Title/Titre Vehicular Equipment Components - Composants et accessoires de véhicules
Solicitation No – N° de l'invitation W8486-217251/A Modification 002
Date of Amendment – Date de Modification September 18, 2020 – le 18 septembre, 2020
Address Enquiries to – Adresser toutes questions à National Defence Headquarters 101 Colonel By Dr Ottawa, Ontario K1A 0K2 Attn: DLP 5-2-2-1
Telephone No. – N° de téléphone 343-572-4779
Destination Specified Herein Précisé dans les présentes

Modification 002

Cette modification est effectuée afin de publier des questions et réponses.

1. NNO : 5340-20-003-8582, CHAPE EQUIPEE

Le dessin 9776168-1 montre l'emplacement des 4 douilles

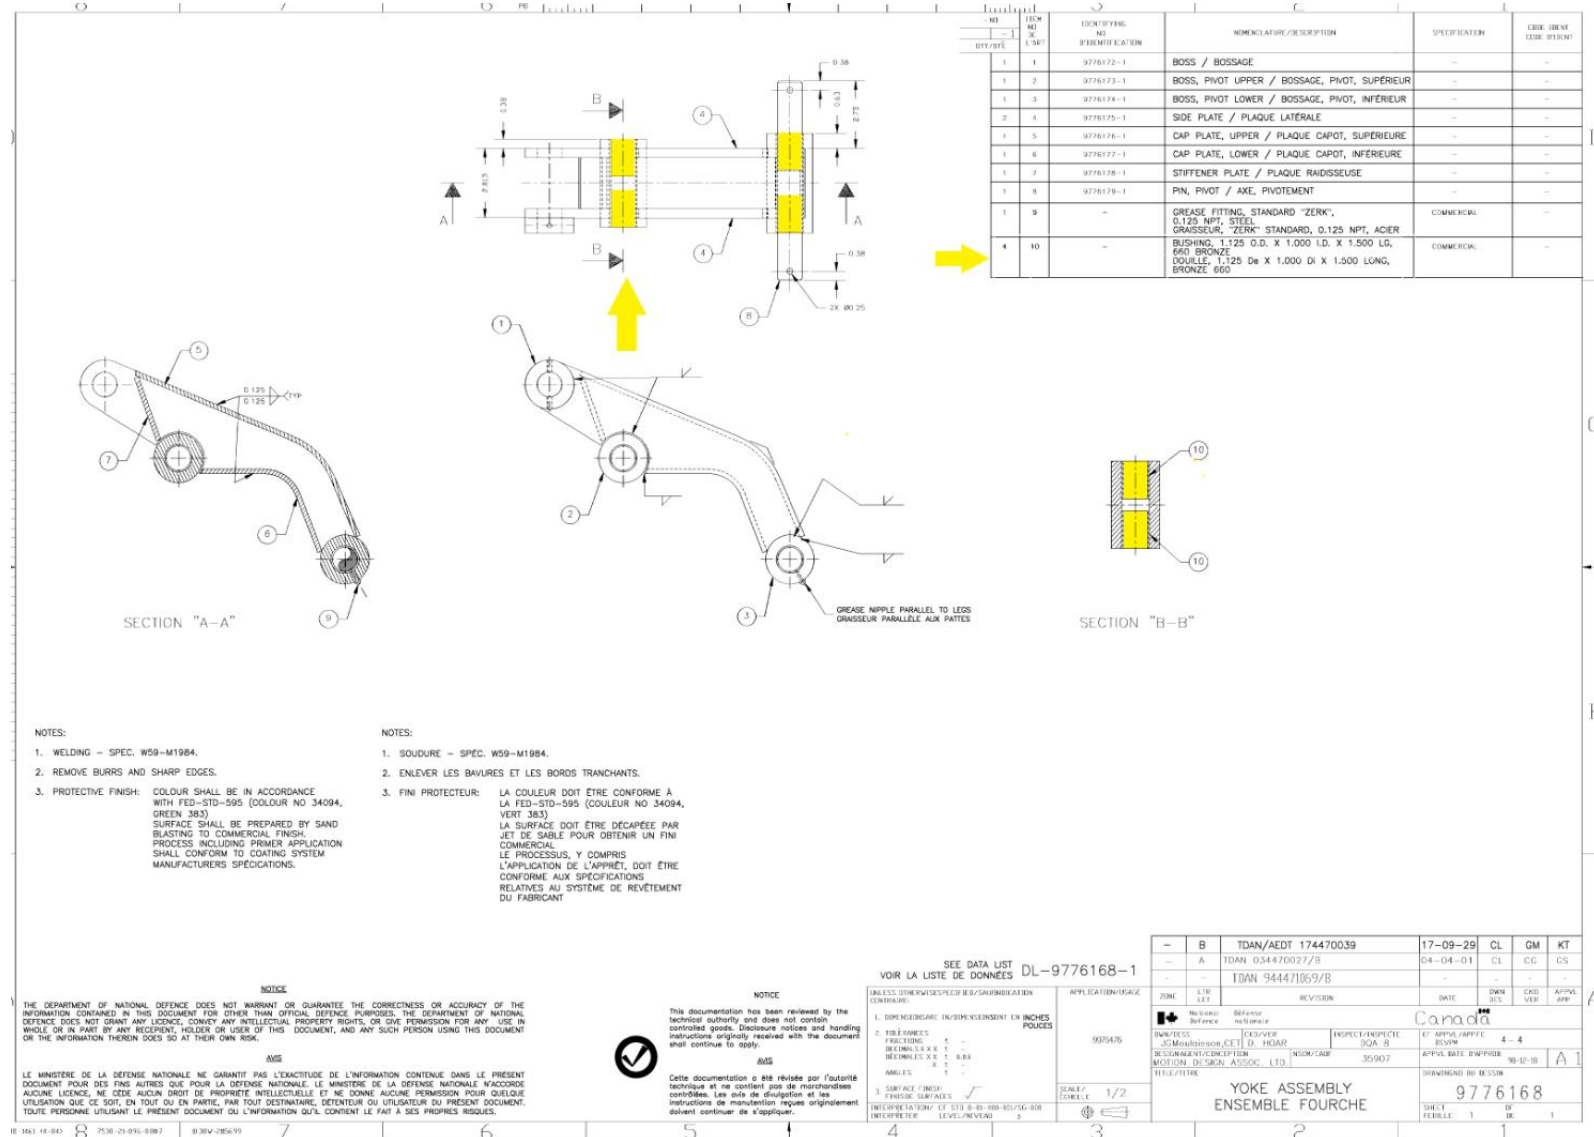
Question 1 : "Merci, mais l'amendement ne répond pas à la question. Nous ne demandons pas où va 9776168-1 dans votre assemblée. Nous demandons où va le point 10 (quantité 4) de la nomenclature de 9776168 (voir ci-joint). Nous pouvons voir où vont deux d'entre eux, mais qu'en est-il des deux autres ?

"J'ai jeté un autre coup d'œil au dessin et j'ai inséré (en jaune) l'emplacement des deux autres douilles. J'ai également inclus certains des autres dessins associés qui accompagnent cet article. Voici la répartition :

Les dessins 9776173-1 et 9776174-1 montrent les deux pivots du bossage (supérieur et inférieur) ; il y a une erreur sur le dessin 9776173-1 concernant le diamètre extérieur du bossage supérieur ; il devrait être de 2,00".

Le dessin 97761179-1 montre la goupille qui est montée à travers le bossage inférieur (dessin 9771174-1) ou, comme le montre le dessin 9776168-1 au point 3, la goupille (point 8) a un diamètre extérieur de 1,00".

Le dessin 977168-1 montre également dans la section A-A un raccord de graissage, qui indique que l'axe 8 (dessin 977179-1) pivote dans le bossage inférieur (9776174-1), ce qui indique également qu'il doit y avoir des douilles à l'intérieur.

J'ai également inclus le dessin qui montre la biellette de kicker (dessin 9776167-1) qui se fixe à l'ensemble de la culasse (dessin 977168-1), cet article a 4 points de connexion qui utilisent les mêmes diamètres pour les deux bagues OD/ID avec une longueur plus courte. La biellette et l'ensemble de la culasse sont reliés par une broche (article 8) à l'article 3 sur (dessin 977168-1) qui utilise les mêmes douilles que l'article 2 (bossage supérieur, pivot)".

Réponse 1 : Des dessins supplémentaires seront envoyés aux soumissionnaires qui ont soumis l'accord de non-divulgence conformément à l'appel d'offres (2.5 Disponibilité des dessins).
